RELATÓRIO DE VISITA TÉCNICA

PROCESSO SEI: 202300036002259

ORDEM DE SERVIÇO: 503

OBJETO: Ginásio de Esportes Davinópolis

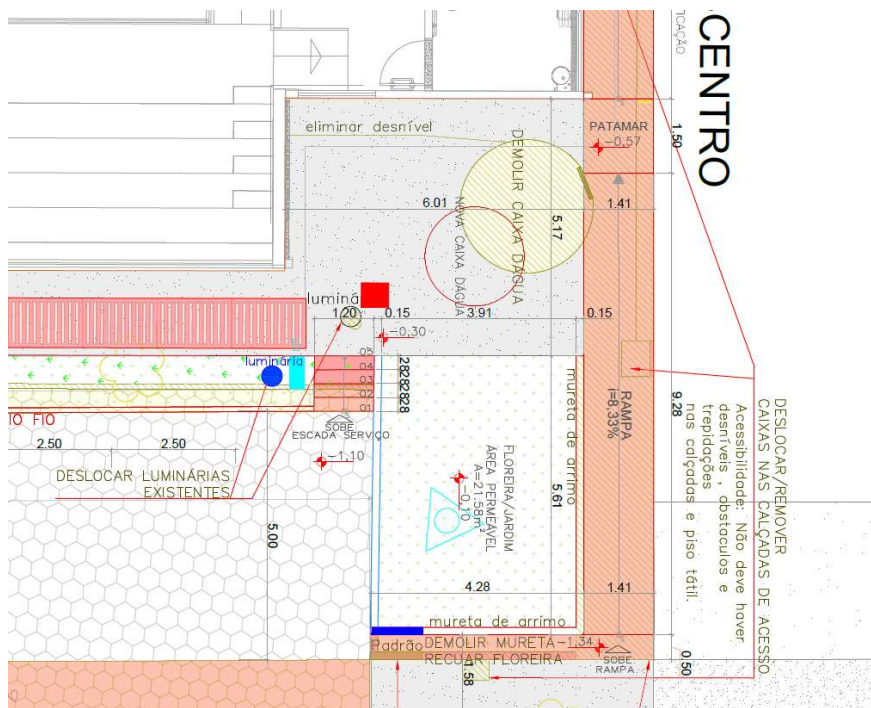
1. Foi identificado na edificação um pilar com deslocamento da capa de concreto e armaduras aparentes em estado de corrosão. Diante disso, solicita-se à equipe de projetos estruturais a realização de uma análise com a indicação da solução a ser executada.

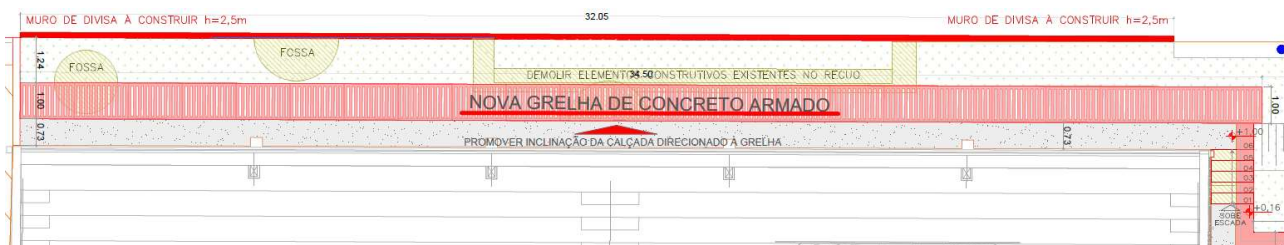
4. Consta no projeto arquitetônico a previsão de uma grelha de drenagem na lateral esquerda da edificação. Contudo, verifica-se a existência de interferências entre essa grelha e construções vizinhas, como três fossas e uma edificação pertencente ao município (conforme imagem abaixo).

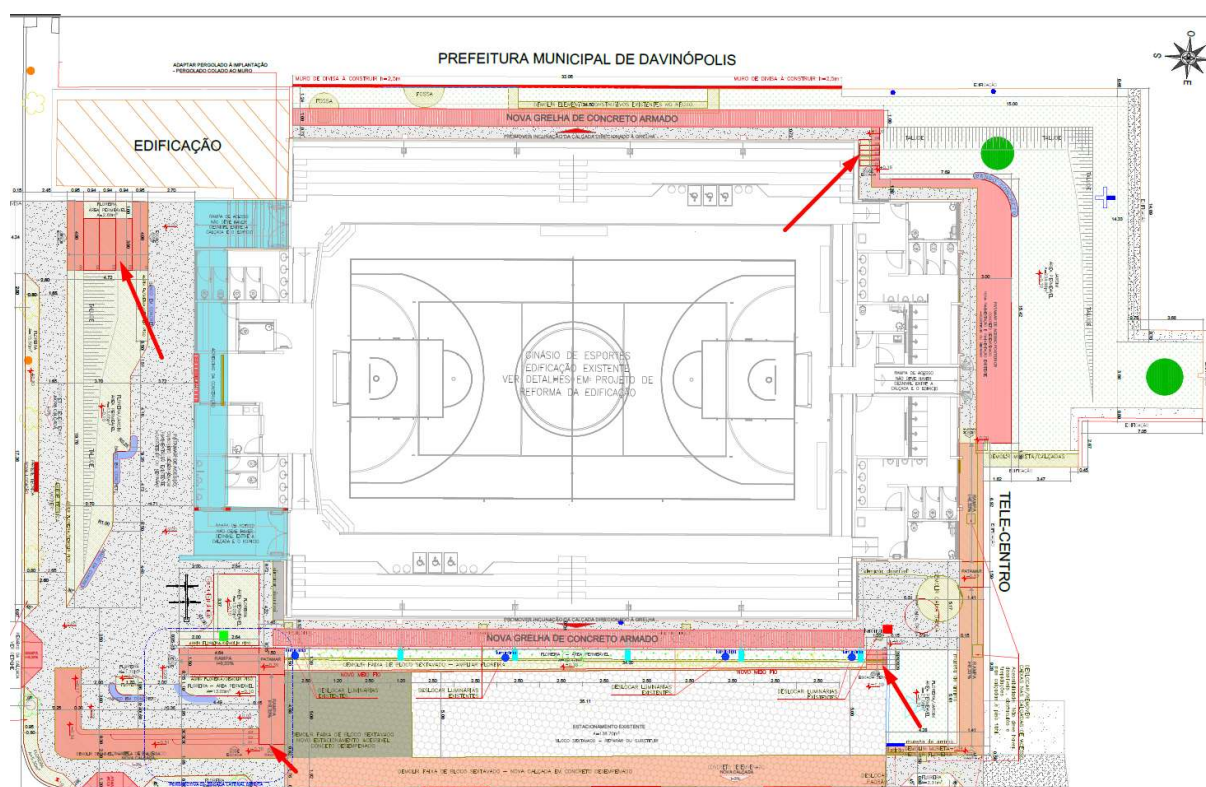
5. O projeto arquitetônico prevê a execução de uma grelha em concreto armado. No entanto, não há no projeto estrutural o respectivo detalhamento, tampouco a indicação sobre a possibilidade de utilização de elementos pré-moldados.

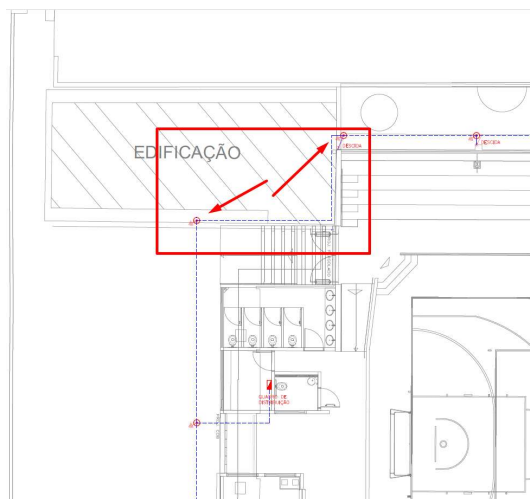
6. O projeto de implantação contempla a execução de escadas e rampas, porém não foram encontrados detalhes estruturais dessas execuções.
